**泊発電所の再稼働に向けた
取り組み状況をお知らせいたします
【解説版】**

**2019年5月
北海道電力株式会社**

1. 新規制基準適合性審査における主な課題

(図a)F-1断層開削調査箇所のイメージ
(現有の調査データ)

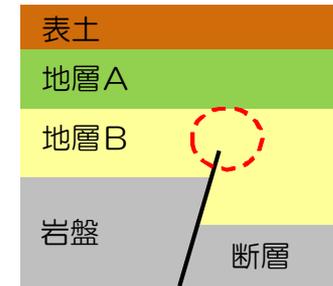
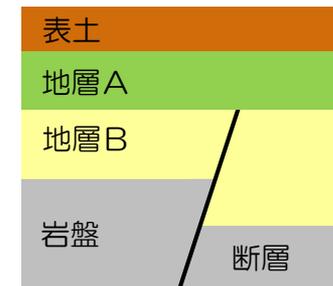
✓F-1断層の活動性評価について、F-1断層開削調査箇所※2における現有の調査データ(図a)は、図bのように、断層の変位が地層Aの底面まで及んでいないことから、地層Aは上載地層法※3における上載地層には使用できない。

✓したがって、F-1断層の活動性を否定できない。

○F-1断層開削調査箇所については、発電所の造成に伴う改変により既に消失しており、現有の調査データでは、詳細な検討は難しいことから、今後、近傍の原地形が残存している箇所において、新たに追加の調査を実施し、得られたデータに基づいて詳細な検討を行う。

○今後、できるだけ早く検討結果を取りまとめ、F-1断層は将来活動する可能性のある断層等ではないことについて、審査会合などで説明していく。

(F-1断層開削調査箇所模式図)

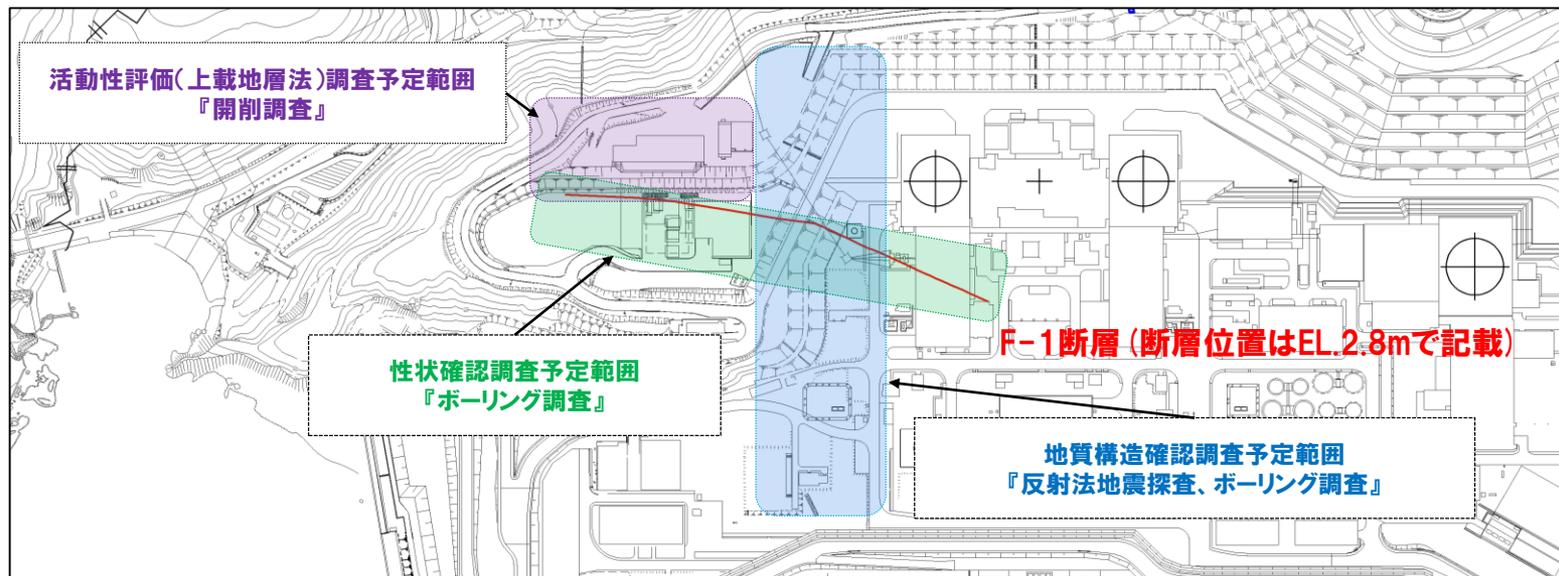
小断層は、F-1断層と走向(断層が伸びる方向)が類似していることなどから、F-1断層と一連のものであることを否定できない。

F-1断層と小断層が一連のものとした場合、小断層の変位・変形が地層Aと地層B(砂層)の境界まで及んでいないことから、地層Aは上載地層法における上載地層には使用できない。

したがって、F-1断層開削調査箇所における現有の調査データでは、F-1断層の活動性を否定できない。

- F-1断層開削調査箇所に認められるF-1断層は、審査ガイド※に記載されている「2.将来活動する可能性のある断層等の認定」の解説(3)に該当するものと考えられる。
- F-1断層開削調査箇所については、発電所の造成に伴う改変により既に消失しており、現有の調査データでは、詳細な検討は難しいことから、今後、近傍の原地形が残存している箇所において、新たに追加の調査を実施し、得られたデータに基づいて詳細な検討を行う。
- 今後、できるだけ早く検討結果を取りまとめ、F-1断層が将来活動する可能性のある断層等ではないことについて、審査会合などで説明していく。
- また、その他の断層の活動性評価についても、地層区分の評価に関する根拠について明確に整理して、再度、審査会合などで説明していく。

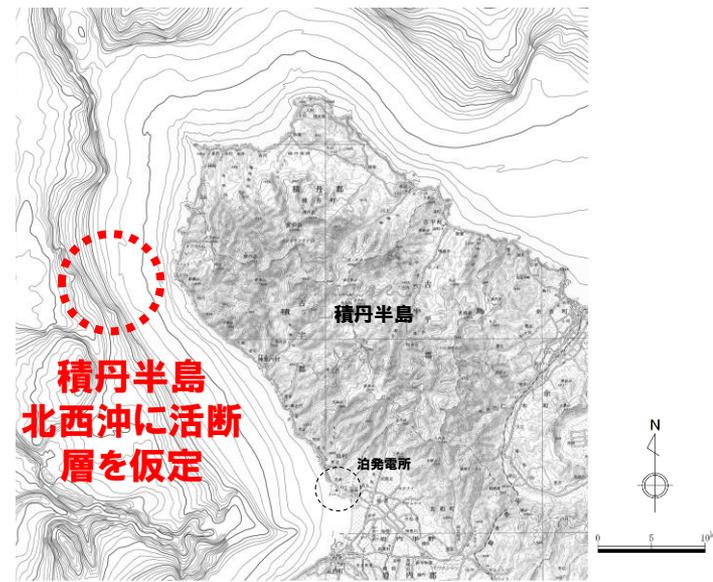
✓**仮定した活断層の地震動評価においては、断層の方向などについて、より安全側の評価となるように検討すること。**

○上記コメントに対応するため、**断層の方向など、様々な条件における地震の揺れを検討中。**

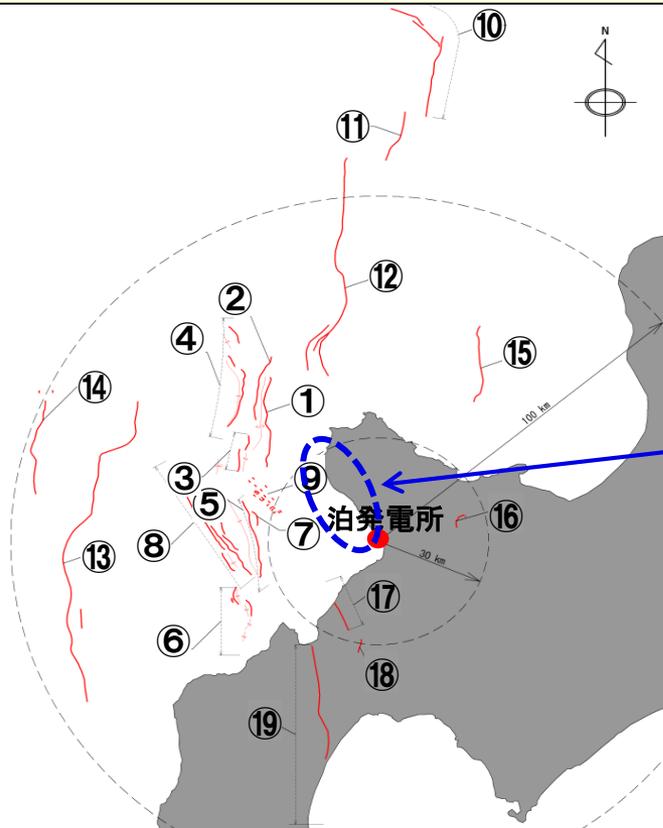
✓積丹半島西岸には、潮間帯※よりも標高の高い海岸地形が分布しており、活断層による地震によって隆起したことにより高い位置になった可能性があるのではないか。

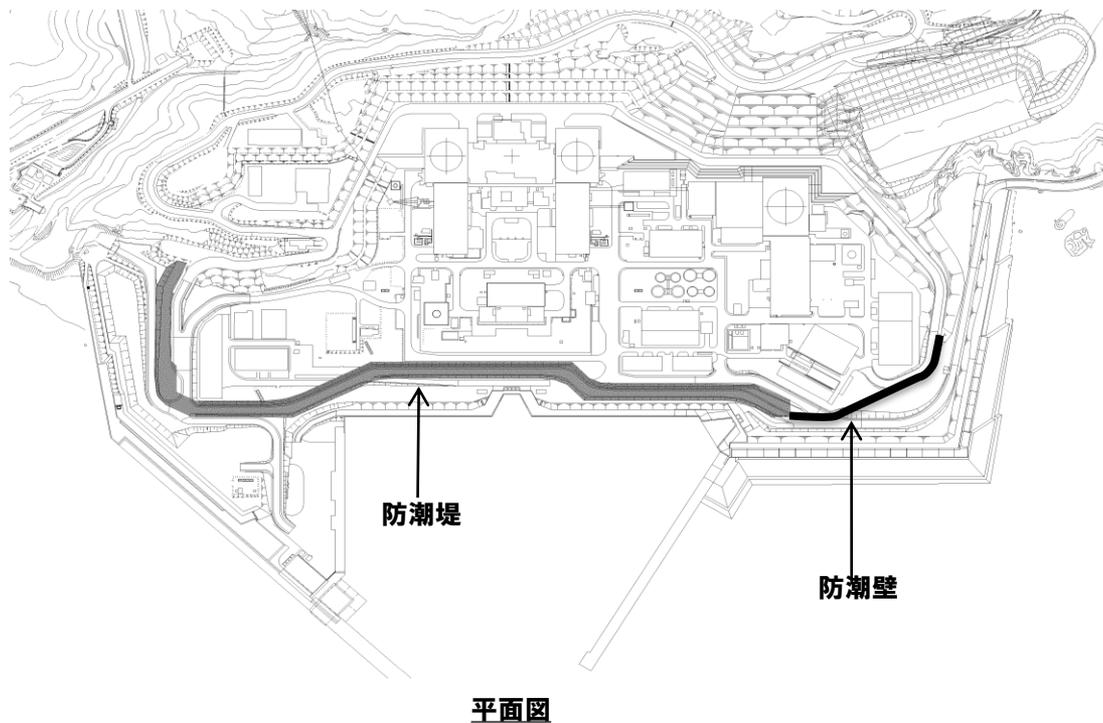
- ✓ 防潮堤設置地盤の評価では、埋戻土の性状のばらつきや層厚などを踏まえて、液状化の検討を行うこと。
- ✓ 埋戻土について、液状化などの被害の実例を踏まえ検討すること。

- 発電所の安全性をより一層高める観点から、防潮堤を岩着支持構造(堅固な岩盤の上に構造物を支持させる形式)による防潮壁に設計変更する。
- 防潮壁の設計にあたっては、埋戻土(周辺地盤)の液状化に関する性状を評価し、津波から発電所を守る機能が失われないように設計検討中。
